**Zespół trzech budynków mieszkalnych
wielorodzinnych z lokalami usługowymi w parterach,
garażami podziemnymi, infrastrukturą techniczną
i zagospodarowaniem terenu**

PROJEKT ARCHITEKTONICZNO-BUDOWLANY

Zespół trzech budynków mieszkalnych wielorodzinnych z lokalami usługowymi w parterach, garażami podziemnymi, infrastrukturą techniczną i zagospodarowaniem terenu

BUDYNEK	STADIUM	BRANŻA	REV.	DATA	SKALA	WYK.
B2	PB	AR	01	07-2022	1:100	AR-1-2

TYTUŁ RYSUNKU: RZUT VI PIĘTRA

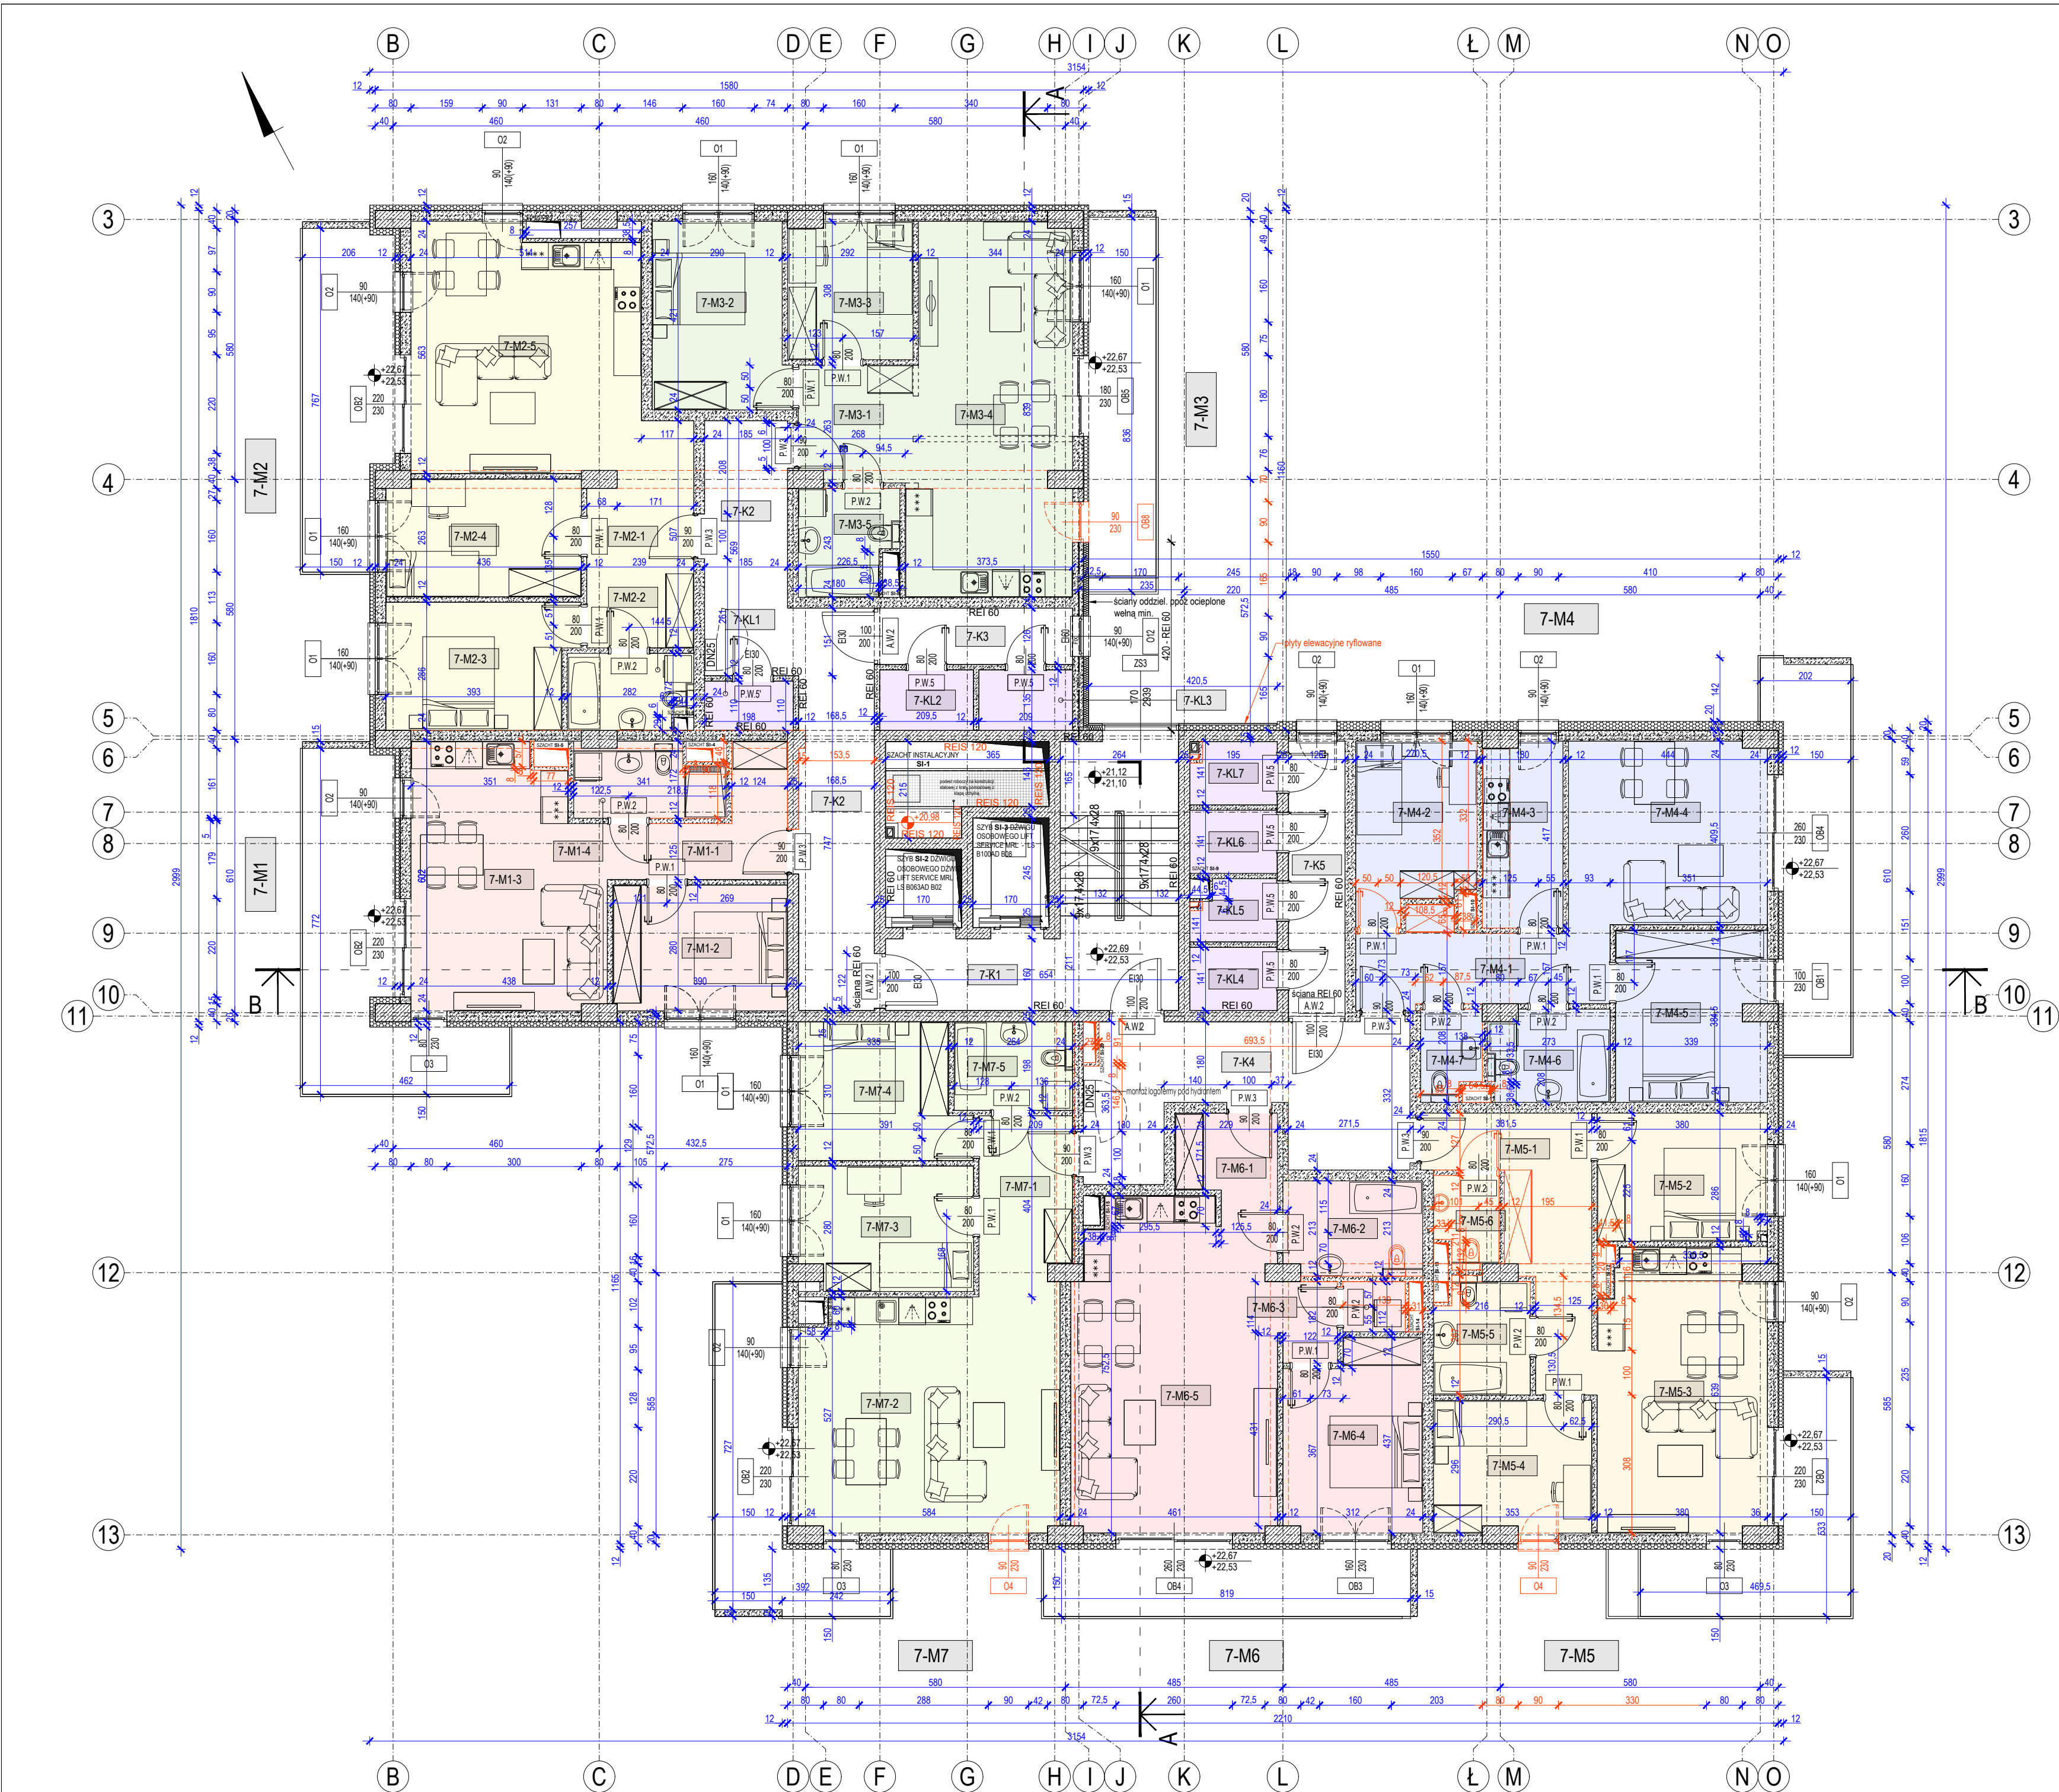
- REV-01 08.2024 1. Dodanie szachtów instalacyjnych elektrycznych i teletechnicznych w komórkach lokatorskich z aktualizacją zestawienia powierzchni.
2. Zmiany w zakresie stolarki okiennej.
3. Zmiana przyporządkowania wydzielonej klatki schodowej ze strefy ZLIII na strefę ZLIV i związane z tym: zmiana materiału ociepleniowego w narożu budynku w sąsiedztwie klatki schodowej oraz zmiana okna w pom. K3 na okno bez klasy odporności ogn.
4. Zmiana klasy odporności ogniowej ścian wydzielających szacht SI-1.
5. Zmiana technologii wykonania stropu i wynikające z niej wprowadzenie podciągów oraz zmiany układów funkcjonalnych mieszkań

RZUT DACHU UŻYTKOWEGO

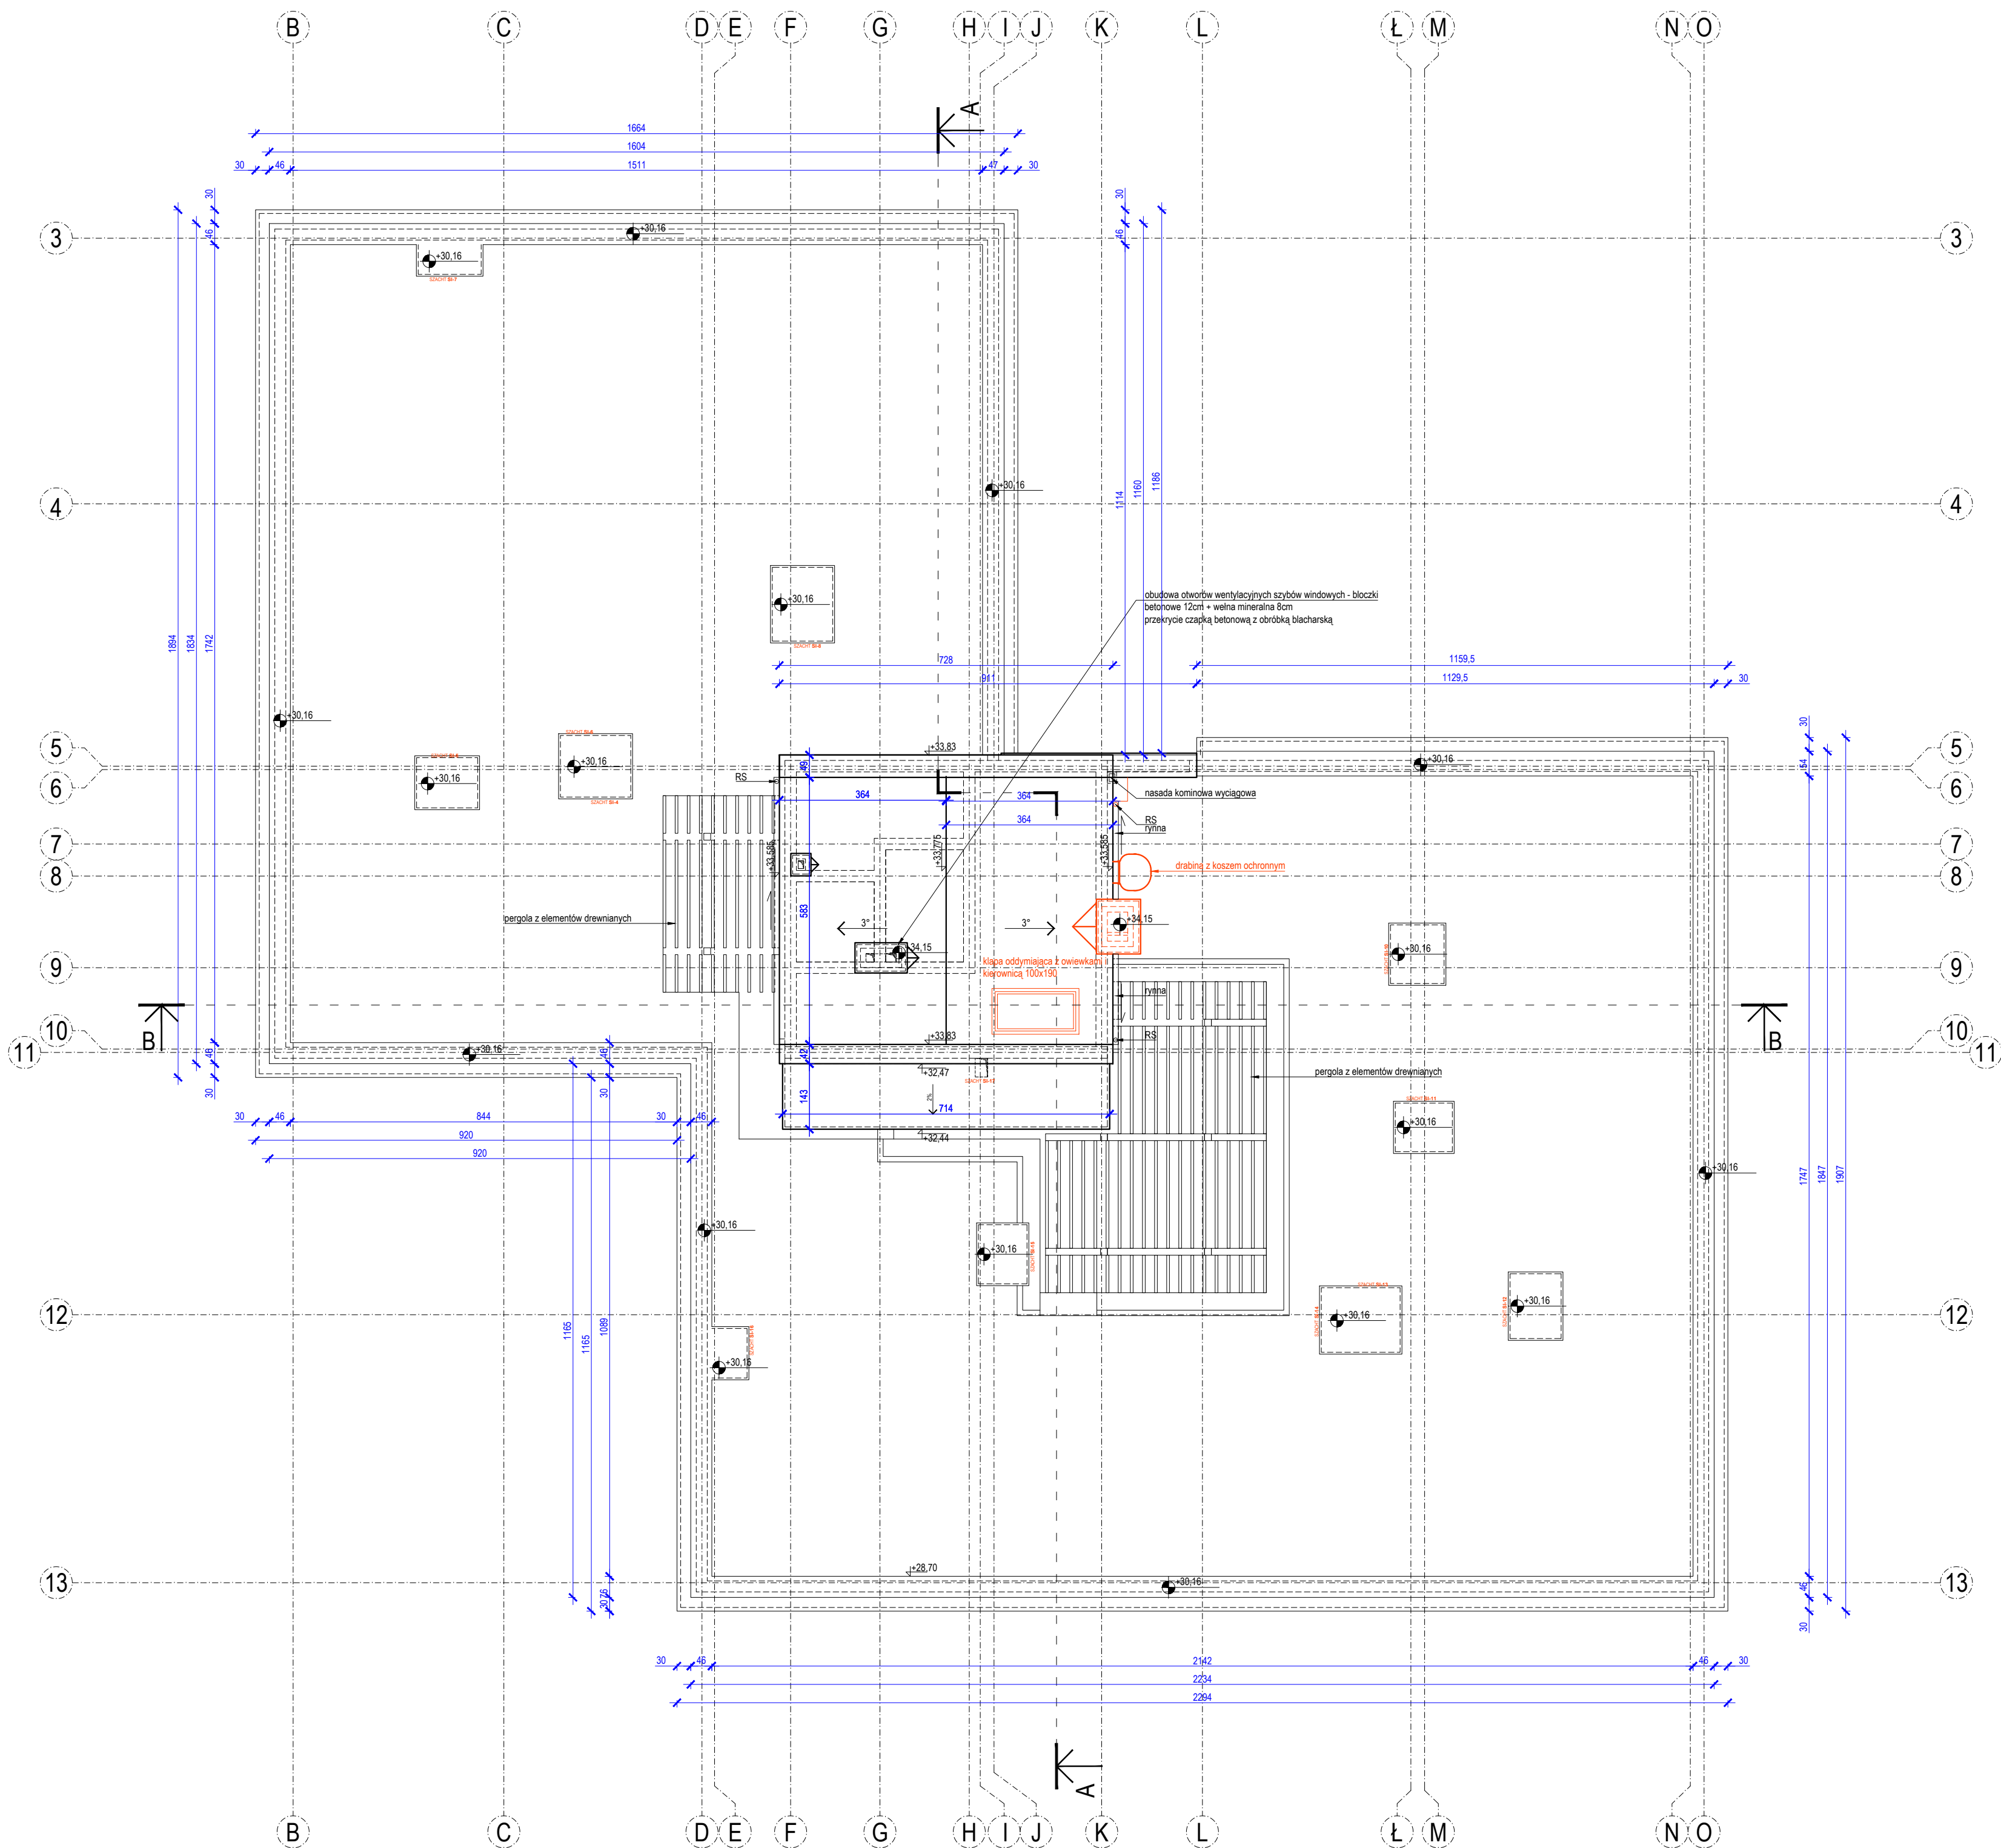
REV-01 08.2024	1. Zmiana lokalizacji i wymiarów kłapy oddymiającej 2. Ujednolicenie materiału wykonania obudów urządzeń instalacyjnych - zamiana gazobetonu projektowanego w górnej części na bloczki betonowe 3. Uzupełnienie szachtów instalacyjnych 4. Uszczegółowienie w zakresie sposobu dostępu do dachu nadbudówki 5. Zmiana klasy odporności ogniowej ścian wydzielających szacht SI-1 oraz drzwi do szachtu	PROJEKTANT: mgr inż. arch. Sylwia Michałkiewicz upr. nr ew. 198/LBOKK/2017 SPRAWDZAJĄCY: mgr inż. arch. Mariola Gęborys upr. nr ew. 73/LBOIA-OKK/2010	
----------------	---	--	--

TYTUŁ RYSUNKU:
RZUT DACHU NIEUŻYTKOWEGO

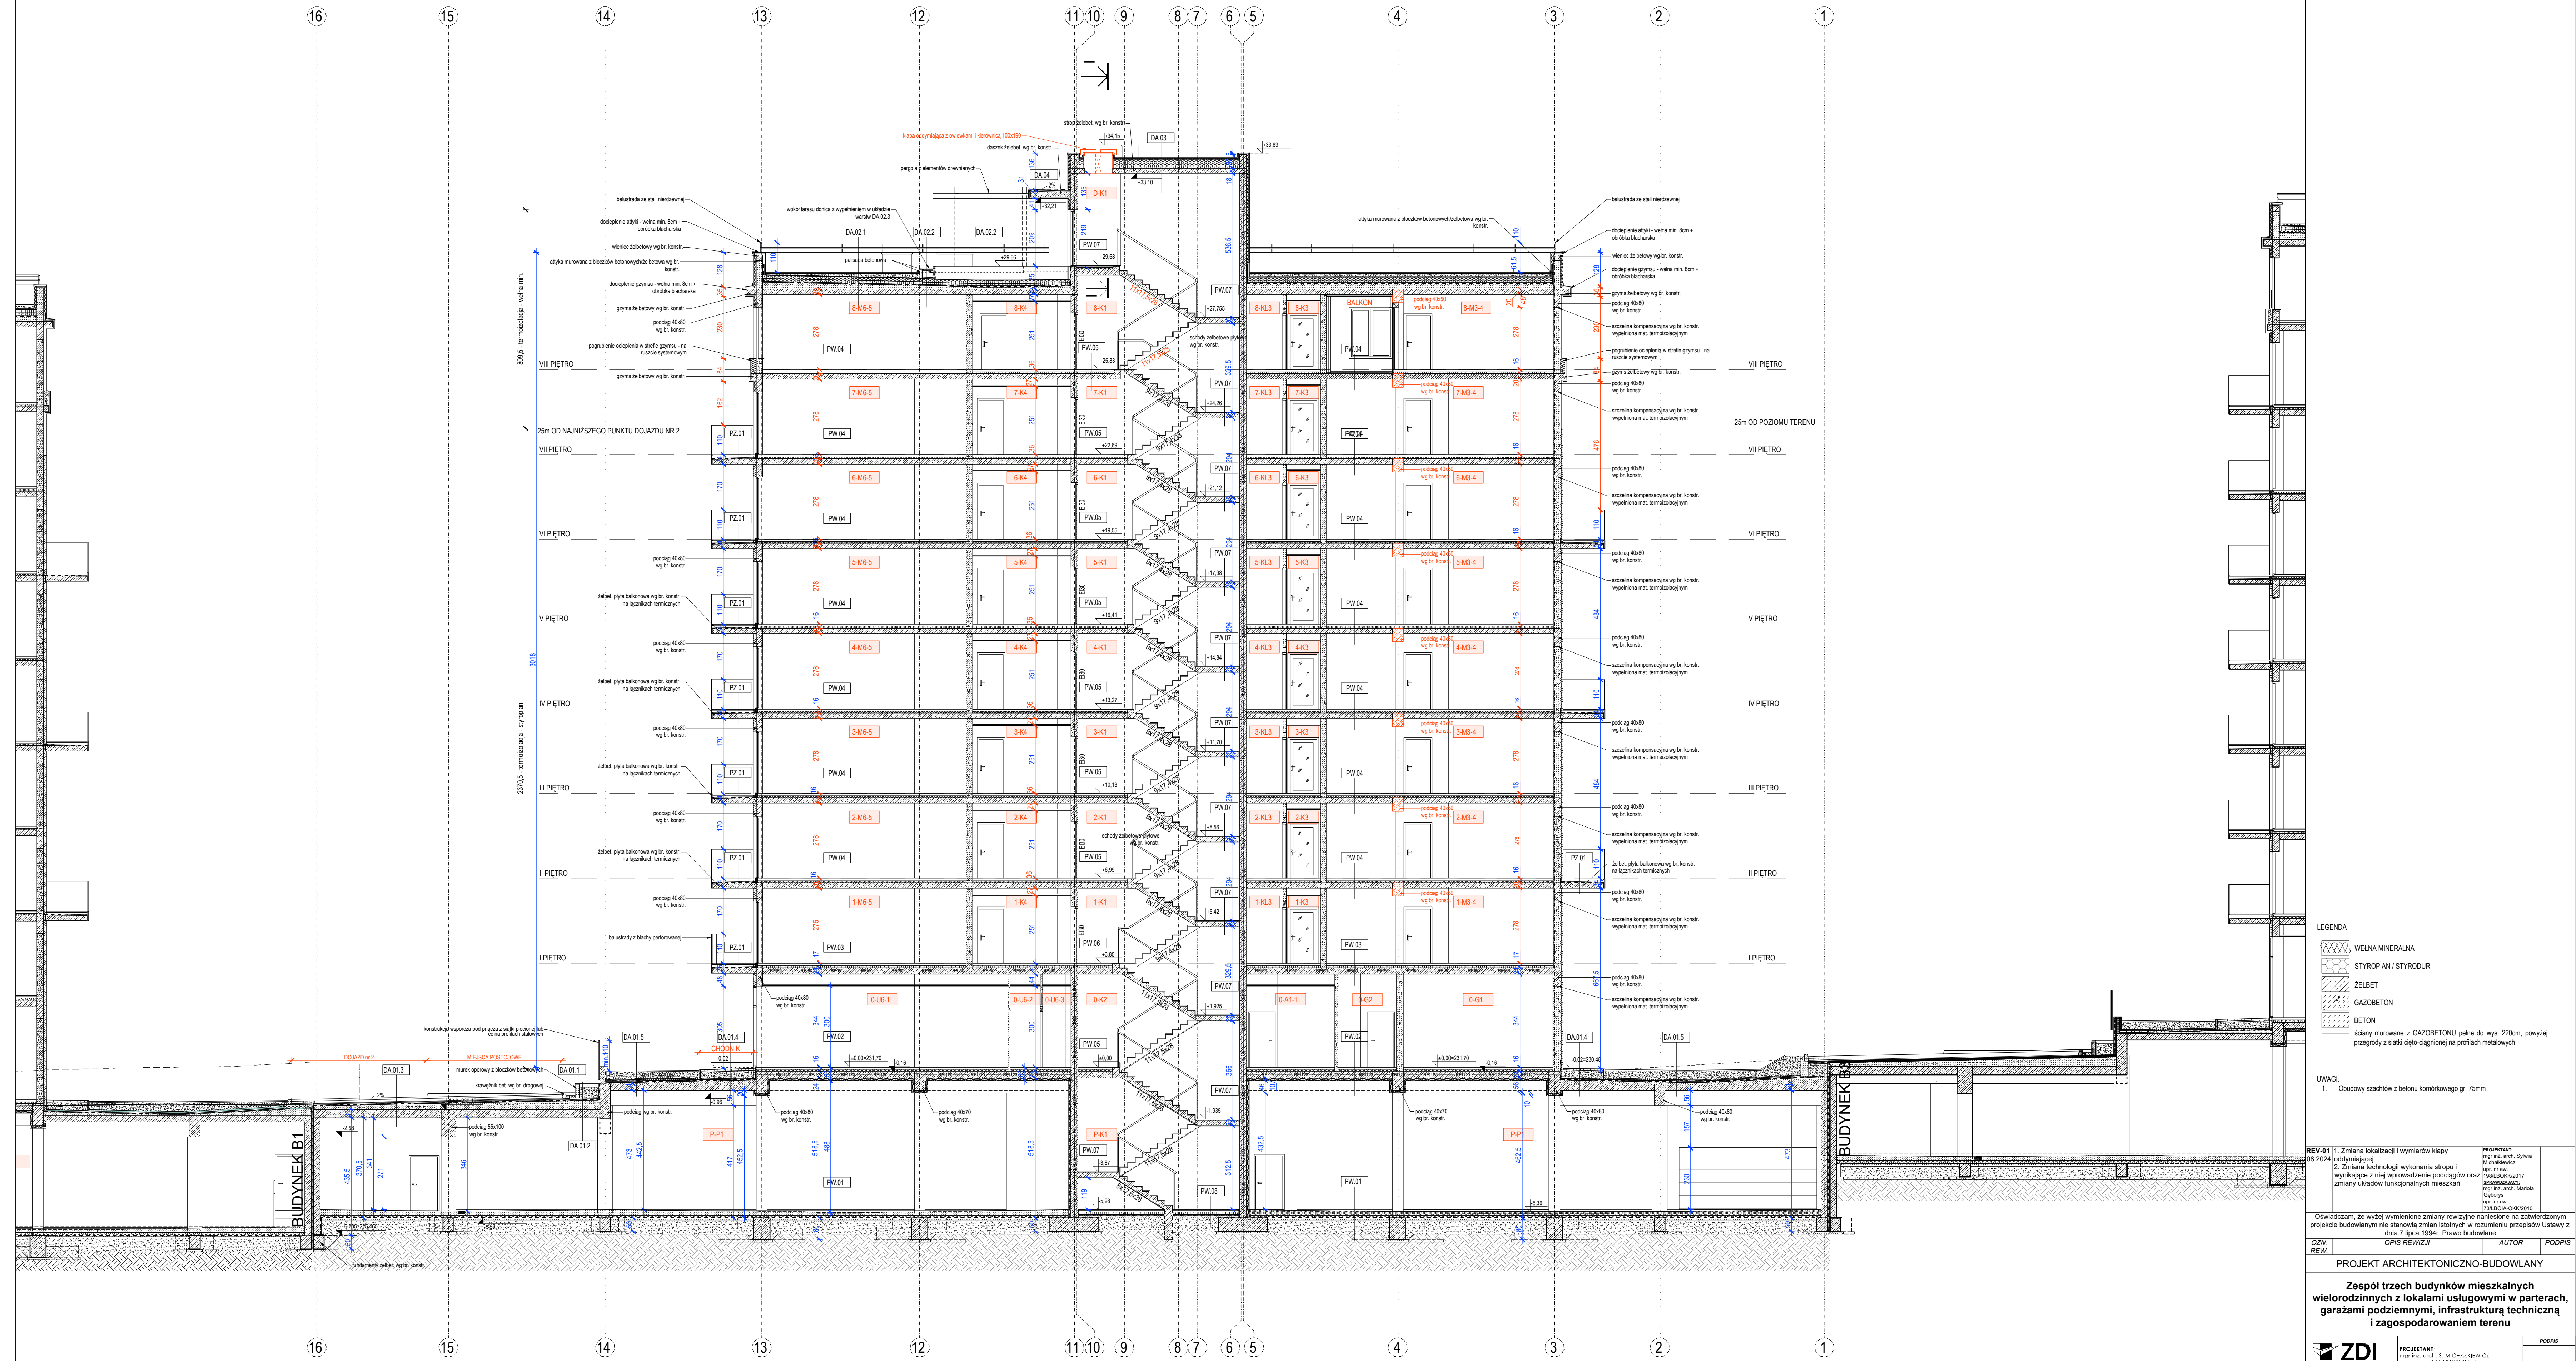
REV-01 08.2024	1. Zmiana lokalizacji i wymiarów klapy oddymiającej	PROJEKTANT: mgr inż. arch. Sylwia Michałkiewicz upr. nr ew. 198/LBOKK/2017 SPRAWDZAJĄCY: mgr inż. arch. Mariola Gęborys upr. nr ew. 73/LBOIA-OKK/2010	
	2. Uzupełnienie szachtów instalacyjnych		
	3. Uściślenie sposobu dostępu do dachu nadbudówki
